Keuringsverslag van een elektrische laagspanning- en zeer lage spanningsinstallatie

NIET CONFORM

Datum keuring: 07/03/2025

Straatnaam Kasteelstraat
Huisnummer 86
Busnummer
Postcode 8660
Gemeente De Panne
Land België

Afbeelding schakel- en verdeelbord:

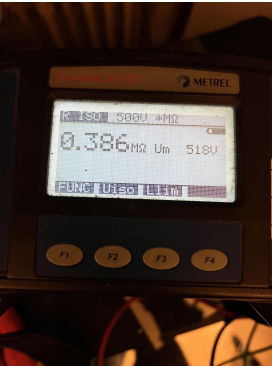
- I3.08 Een demonteerbaar aansluitstuk (aardingsonderbreker) moet steeds gemakkelijk bereikbaar zijn. (Boek 1 Onderafdeling 5.1.5.1. en 5.4.3.5.)
- I4.01 Hoofdequipotentiale verbinding(en) niet verwezenlijkt. (Boek 1 Onderafdeling 5.4.4.1. en 5.1.6.2)

- I5.01 De aanduiding van de stroomkringen en/of apparatuur, aansluitklemmen, enz dient aangebracht of vervolledigd te worden. (Boek 1 Onderafdeling 3.1.3.1. en 3.1.3.3.A. en 5.1.6.1)

- I5.03 Het verdeelbord is niet makkelijk toegankelijk. (Boek 1 Onderafdeling 5.3.5.1.C.)
- I5.10 De genaakbare, naakte onder spanning staande delen zijn onvoldoende afgeschermd. (Boek 1 Afdeling 5.1.4. en 4.2.2.3.)

- I5.11 Niet gebruikte invoeringen van het verdeelbord zijn niet correct of onvoldoende afgedicht. (Boek 1 Afdeling 5.1.4. en 4.2.2.3.)
- I5.14 De nominale spanning dient duidelijk vermeld te worden op een oordeelkundig gekozen plaats. (Boek 1 Onderafdeling 3.1.3.3.)

- I6.01 De differentieelschakelaar aan het begin van de huishoudelijke installatie is niet verzegelbaar. (Boek 1 Onderafdeling 4.2.4.3.)
